瓦礫等一時保管エリアの設定、解除及び変更に伴う実施計画Ⅲの変更並びに2025年3月までの放射性固体廃棄物等の想定保管量の反映及び組織変更に伴う変更

2023年2月28日

# 変更申請の概要

# 一時保管エリアに関する 実施計画変更について

# ≦0.1(mSv/h)の受入目安線量 一時保管エリア②

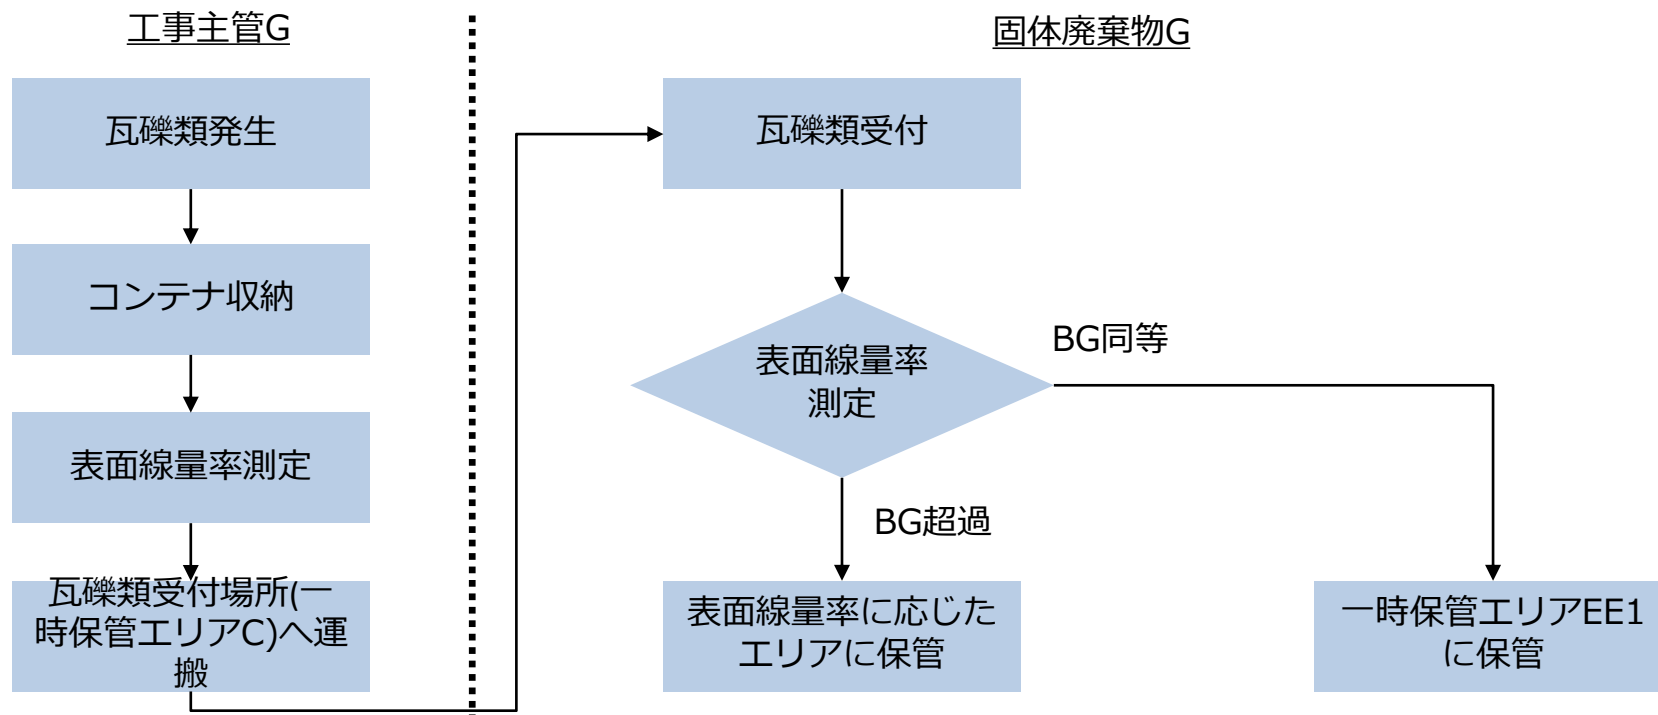
「資料P.3の保管容量と想定保管量をまとめた表と、資料P.4以降にある保管エリア毎・・・内訳がわかるように示すこと(10/24)」への対応

AA拡張に伴う保管容量増加を反映  
10棟-Cの受入目安線量を0.1⇒0.02へ修正  
(11/25コメントへの対応)

一時保管エリア	実施計画値		備考
	保管容量(約m <sup>3</sup> )	受入目安表面線量(mSv/h)	
一時保管エリアk	9,450	0.01	使用済保護衣類のエリアを活用
一時保管エリア(エル)	7,200	0.005	
一時保管エリアB B	44,790	0.01	仮設集積場所を一時保管エリアとして設定
一時保管エリアC C	18,840	0.1	
一時保管エリアD D 1	4,050	0.005	追設
一時保管エリアD D 2	6,750	0.005	
一時保管エリアE E 1	8,550	BG	
一時保管エリアE E 2	6,300	0.005	
固体廃棄物貯蔵庫第10棟-C	45,140	0.02	2024年度より運用開始予定
(一時保管エリアA 2)	(9,500)	0.005	2024年度より運用開始。既許可
<b>保管容量増減合計</b>	<b>+151,070 (+160,570)</b>

# 敷地境界線量評価方法①

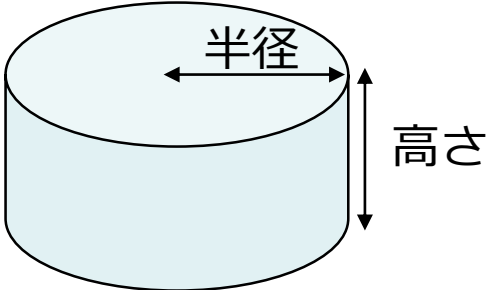
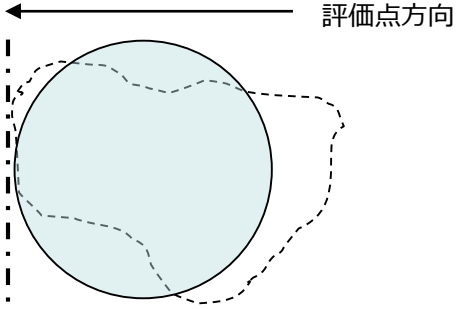
「敷地境界線量の影響について、本申請により数値が変更となるエリアについては、その線量評価の詳細(評価条件、計算過程等)を示すこと(10/24)」への対応

「線源の種類を示すこと(11/25 )」への対応

- 既許可の一時保管エリアと同様の方法で敷地境界線量を評価している
- 敷地境界線量は、MCNPコードの計算結果を用いて評価する敷地境界線量率評価システム(ARES)により、線源からの直接線及びスカイシャイン線による実効線量として算出している
- 線源は瓦礫類及び伐採木(枝葉)の一時保管エリアが該当する  
※使用済保護衣及び伐採木(幹根)はBGと同等であることから、評価から除外している
- 瓦礫等の汚染は事故に伴い飛散した放射性物質で汚染したものが主であるため、線源の核種については、Cs-137:Cs-134を1:1の存在比として設定している
- 評価に必要な主な設定条件は、下記のものである
  - ・ 線源の表面線量率
  - ・ 線源の形状(半径、高さ)
  - ・ 線源の材質及び密度
  - ・ 評価点までの距離(配置)

- 保管される廃棄物の形状が多種多様であり、線源の規模は確定できるが線源形状が変動する可能性があるため、線源形状を円柱にモデル化した評価を行った

# 固体廃棄物管理に関する体制の変更

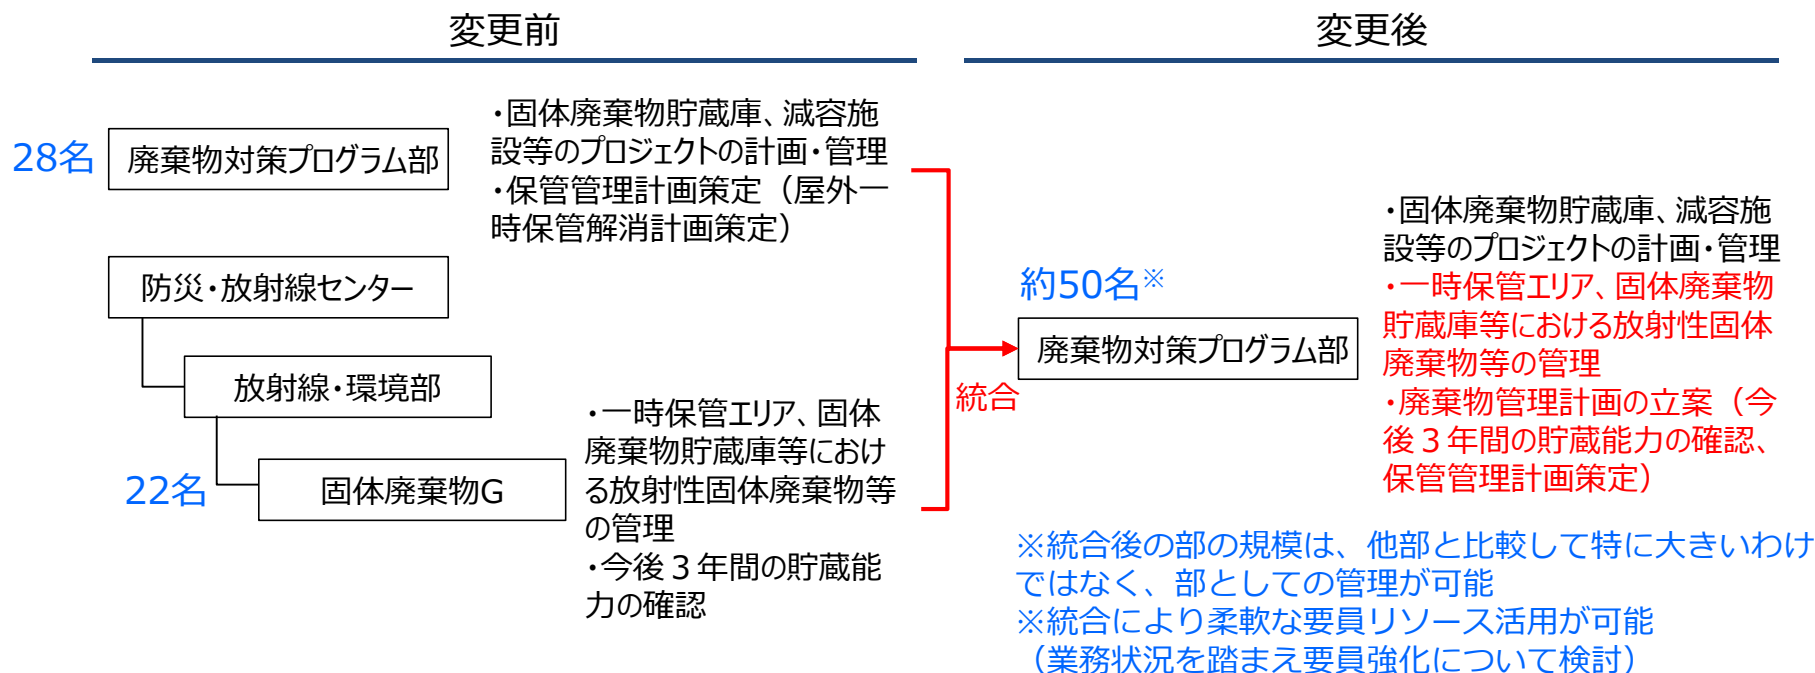
「組織体制の変更について…要員配置数等の観点から、変更後の統合によるメリット及びデメリットを明確化して示すこと(10/24)」への対応を追記(青字)

## ■ 固体廃棄物グループは、昨年来、要員リソース強化を図り、必要な要員を確保してきた

- 2021年10月1日時点 : 計12名
- 2022年10月1日時点 : 計22名 (兼務者 3 名含む)

## ■ 今回の変更申請では、廃棄物管理計画の立案箇所の一歩化 (今後 3 年 : 固体廃棄物G、保管管理計画 : 廃棄物対策プログラム部)、固体廃棄物管理の責任箇所を一歩化することによる廃棄物管理の適正化・高度化の推進、廃棄物関連組織の統合によるガバナンスの更なる強化、要員集約による柔軟な要員リソースの活用を目的に、廃棄物関連組織の統合を図る

# 固体廃棄物管理に関する体制変更による業務変更の影響

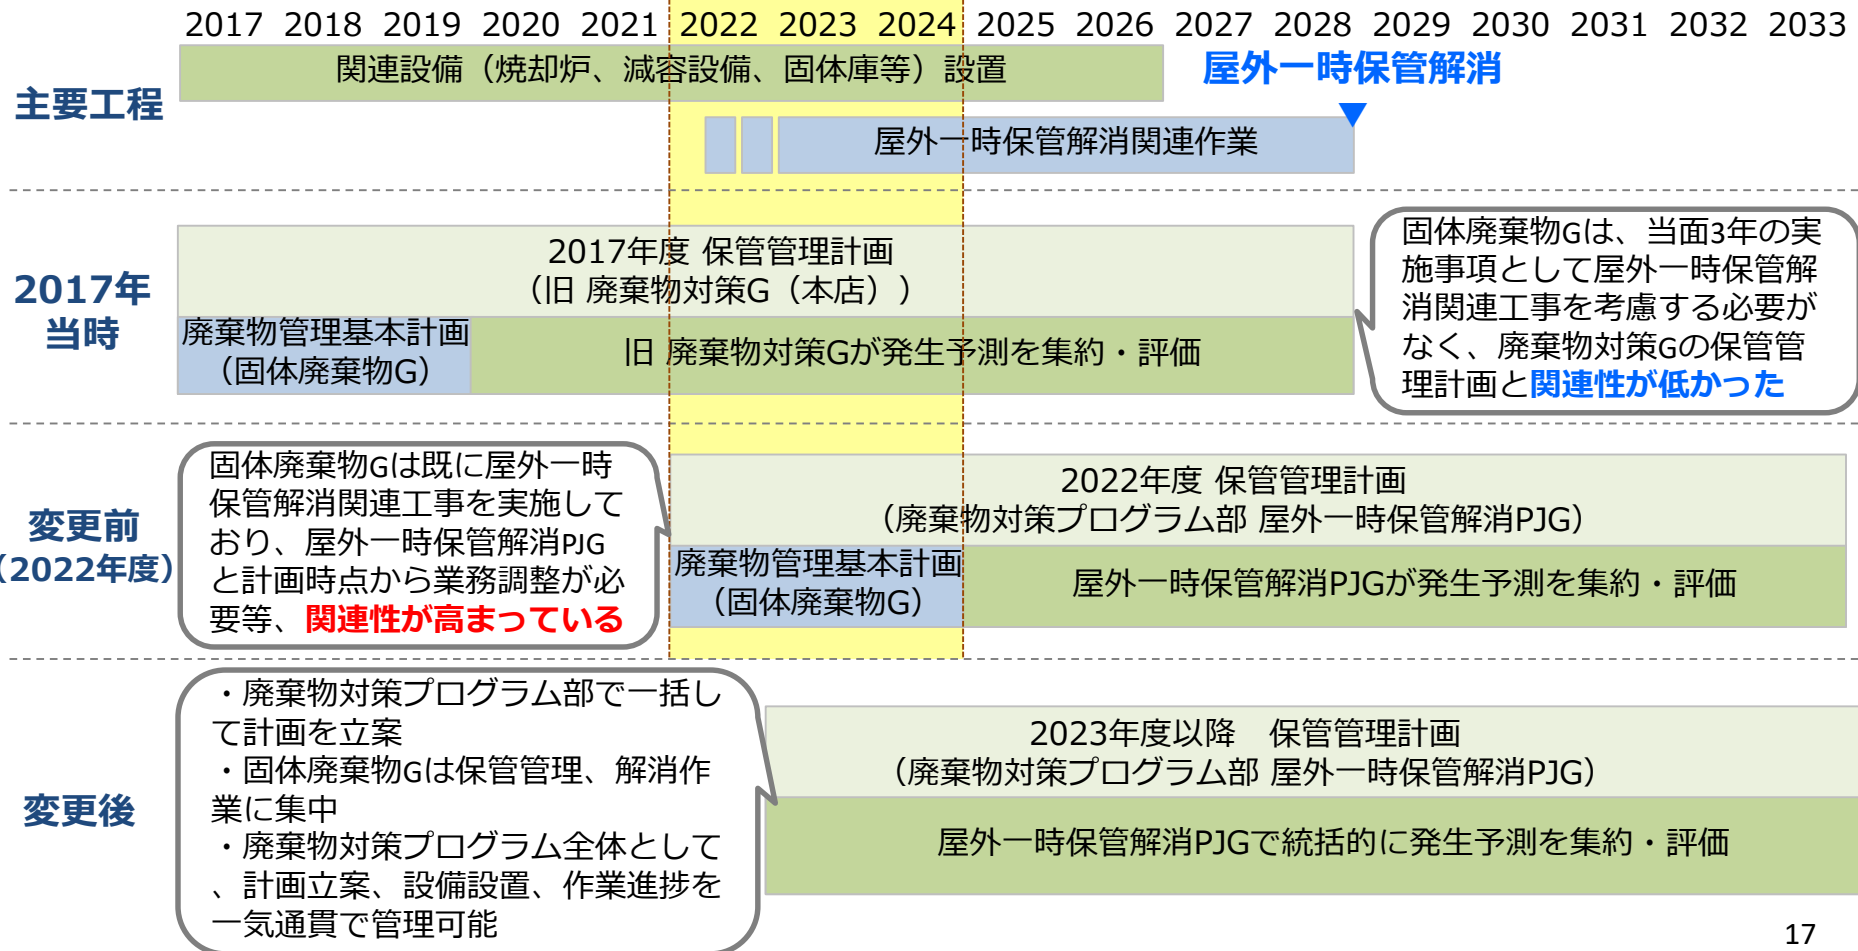
「組織体制の変更について、指揮命令系統、移管される業務内容、要員配置数等の観点から、変更後の統合によるメリット及びデメリットを明確化して示すこと(10/24)」への対応

業務内容		現状	変更後	変更の影響
全体管理		廃棄物管理部門が、廃棄物対策PG部と放射線・環境部固体廃棄物Gに分かれている	両組織が統合され、廃棄物対策プログラム部に責任箇所が一本化される	業務スパンは広がるものの他部と比較して特に広いという状況にはならない。廃棄物管理に関して、計画立案、設備設置、現場管理まで一気通貫で管理することが可能になる
計画立案	将来3年間の想定保管量、保管容量の充足性の評価	固体廃棄物G	廃棄物対策PG部で統合して評価を実施し策定	屋外一時保管解消関連工事を既に実施している状況であるため、計画を一本化して策定する方が妥当
	保管管理計画の策定（将来10年程度の計画）	廃棄物対策PG部		
廃棄物関連設備の設置に関するプロジェクト管理		廃棄物対策PG部	廃棄物対策PG部	変更なし
現場管理	固体廃棄物の保管管理	固体廃棄物G	廃棄物対策PG部（統合される固体廃棄物G（名称仮称）が継続実施）	実質的な変更はなし
	屋外一時保管解消関連作業	固体廃棄物G	廃棄物対策PG部	現状、廃棄物対策PG部からの依頼に基づき固体廃棄物Gが実施しているが、プログラム部に統合することでより柔軟な運用が可能になる

## 【参考】敷地境界線量の評価方法と妥当性（2）

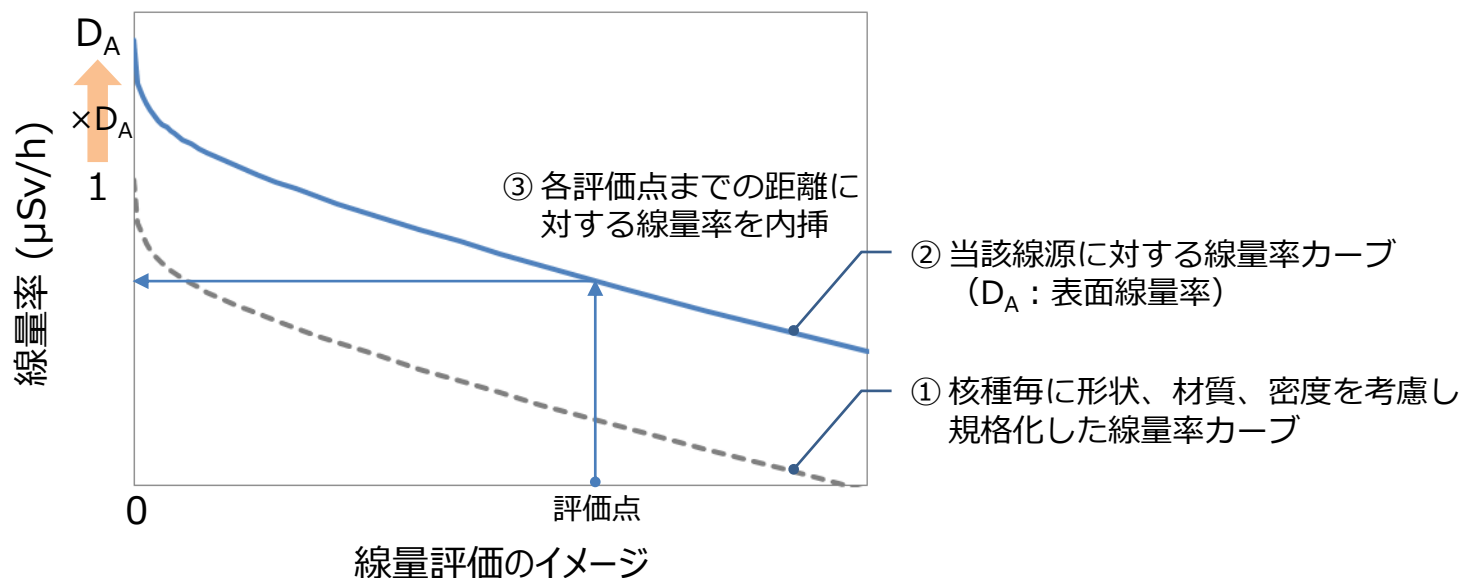
「敷地境界線量の評価方法について、算出過程がわかるよう具体的な内容を示すとともに、使用した解析コードの妥当性についても示すこと(11/25)」への対応

### ＜具体的な評価手順＞

- ① 評価条件である「線源核種」、「線源の形状（半径、高さ）」、「線源の材質」、「線源の密度」に該当するよう、表面の線量率で規格化した線量率テーブルから内挿を行い、直接線及びスカイシャイン線に対応する線量率カーブを求める
- ② それぞれの線量率カーブに対し、評価条件で設定した「表面線量率」及び核種の存在比を考慮した係数※を乗じて合算し、当該線源用の線量率カーブを作成する
- ③ 評価点までの距離に応じて②より線量率の評価結果を得る

# 【参考】敷地境界線量の評価方法と妥当性 (3)

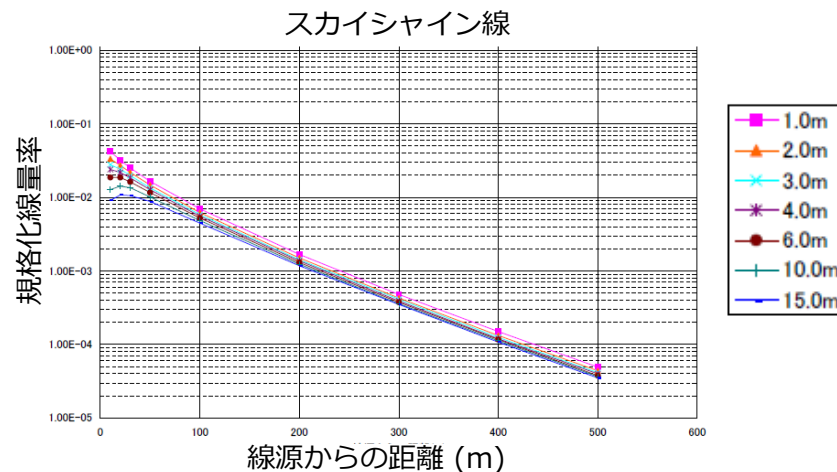
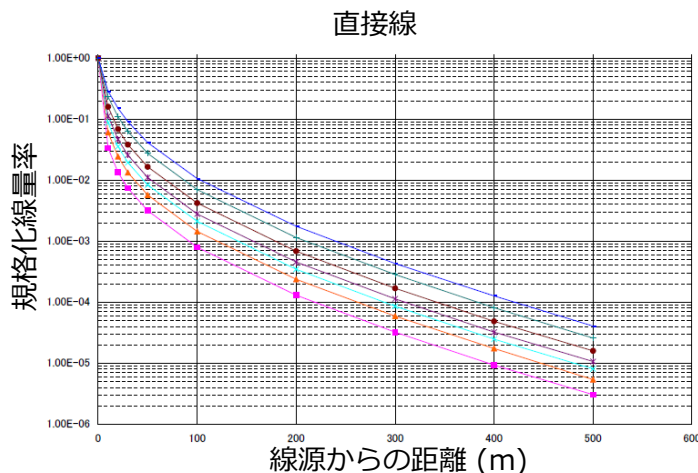
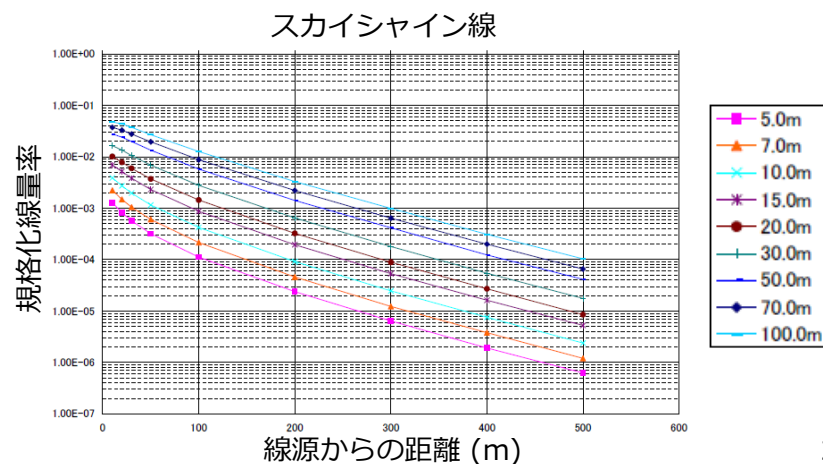
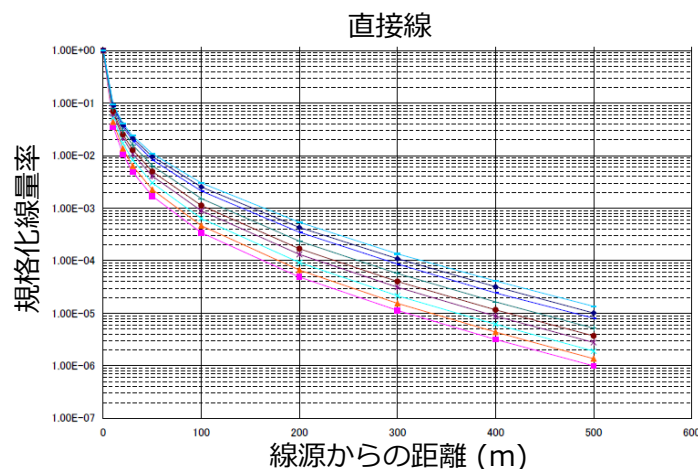
「敷地境界線量の評価方法について、算出過程がわかるよう具体的な内容を示すとともに、使用した解析コードの妥当性についても示すこと(11/25)」への対応

ARESに格納される線量テーブルの例として、線源高さ、線源半径を変化させた場合の評価距離ごとの変化を示す。メッシュの間隔はメッシュ間で線形に扱えるよう、評価点から近いところで細かく設定することにより、内挿による評価の妥当性を確保している

## 【参考】敷地境界線量の評価方法と妥当性（4）

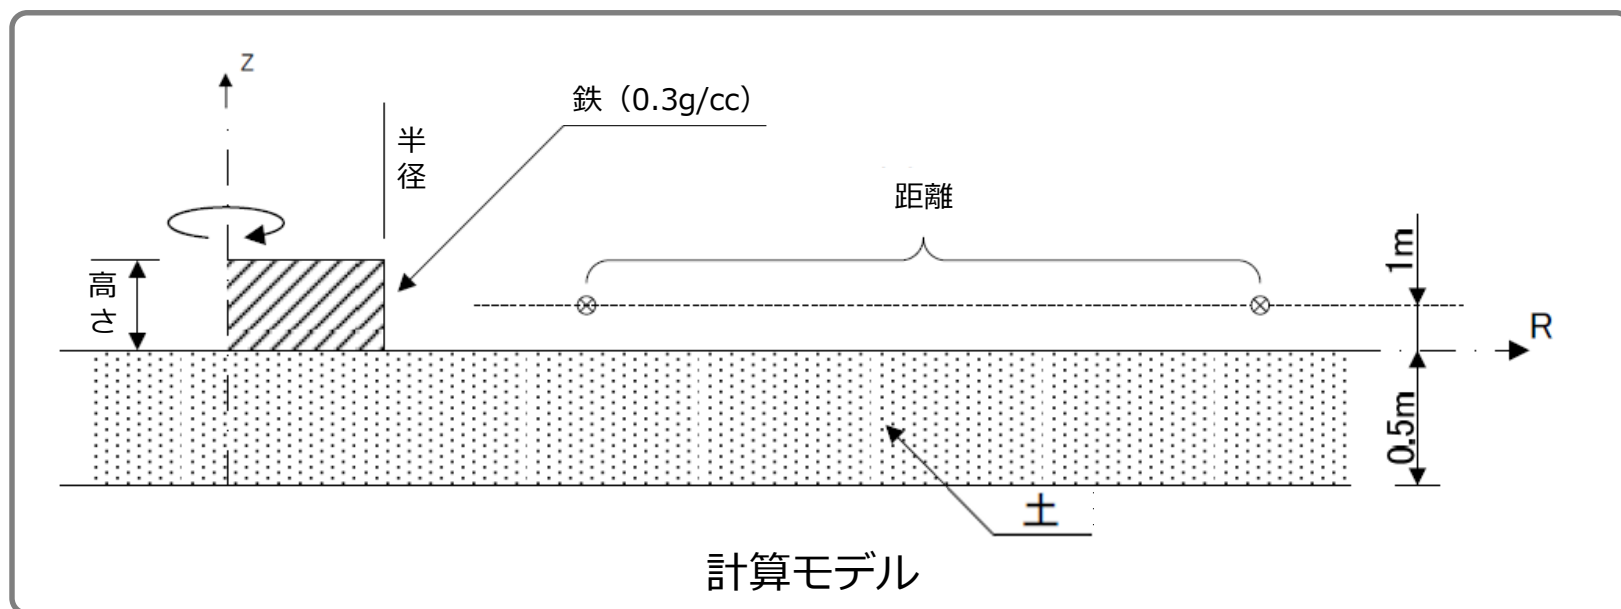
「敷地境界線量の評価方法について、算出過程がわかるよう具体的な内容を示すとともに、使用した解析コードの妥当性についても示すこと(11/25)」への対応

ARESにおける内挿計算について、評価条件となるパラメータの一部（高さ・半径・距離）のサンプリングを行い、妥当性の検証を行った

- ランダムに設定したパラメータに対し、MCNP5による評価値とARESによる評価値との比較を行い相対誤差を確認

## 【参考】仮設集積の運用状況と今後の計画

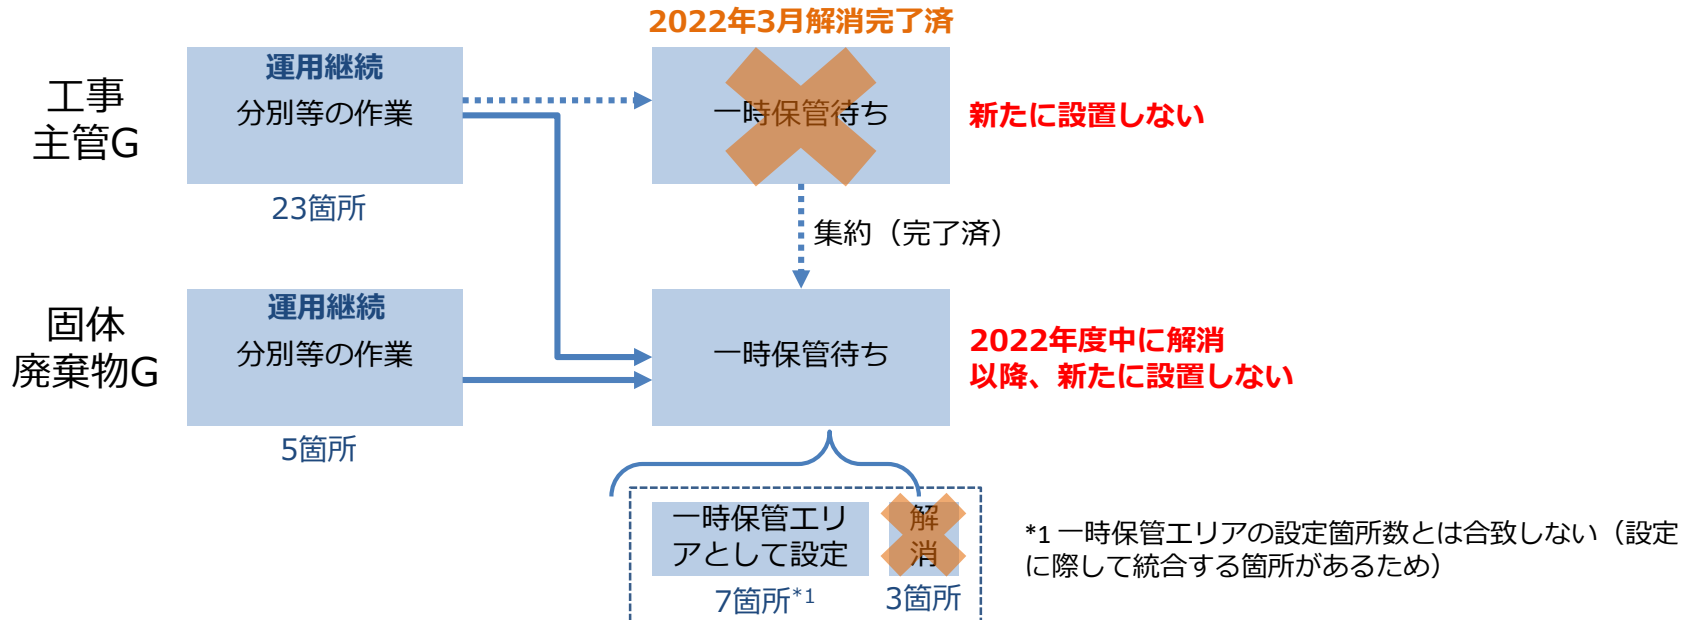
「仮設集積の解消に向けた対応の概要を示すこと(10/24)」への対応

- 2021年度末に工事主管Gの分別や収納作業等以外の仮設集積場所の解消が完了
- 仮設集積場所の本来の設置目的である分別や収納作業等に限定して運用する旨をガイドに記載し、2022年度から運用を開始している
- 月1回、工事主管Gへ仮設集積の運用状況の確認を実施。2022年4月以降、設置数および保管容量に大きな変動はなく、適切な管理状態を維持していることを確認
- また、ガイドで仮設集積場所の設置期間については年度毎に原則最大1年間としていることから、年度末に向けて工事主管Gに更新および解除の手続きについて周知を実施
- 固体廃棄物G所管の一時保管待ち仮設集積場所の管理については、実施計画Ⅲ章第1編第39条および第2編第87条の2に記載されている一時保管エリアにおける管理と同様とした運用を継続中
- 仮設集積場所を一時保管エリアとして設定もしくは解消することで、一時保管待ち仮設集積を2022年度中になくし、分別等の作業を目的とした仮設集積のみが運用されている状態（仮設集積が最小化された状態）を達成
